**Soometsa küla, Tammetuka kinnistu
projekteerimistingimuste eelnõu
kooskõlastamine märkustega**

Lisa. Ristumiskoha ehitamise nõuded

Joonis 1. Ristumiskoha pikikallete kujundamine

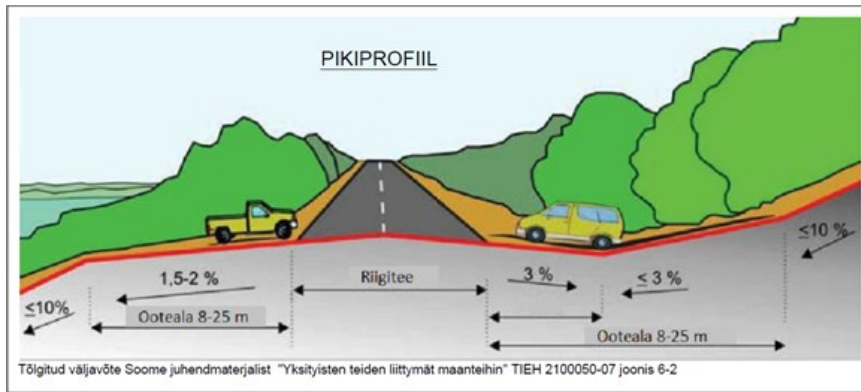
11. Ristumiskoht projekteerida riigiteega võimalikult täisnurga all. Ristumiskoha pikikalded määrata vastavalt alltoodud joonise põhimõtetele arvestusega, et riigitee alusele maale sademeveett üldjuhul ei juhitata.
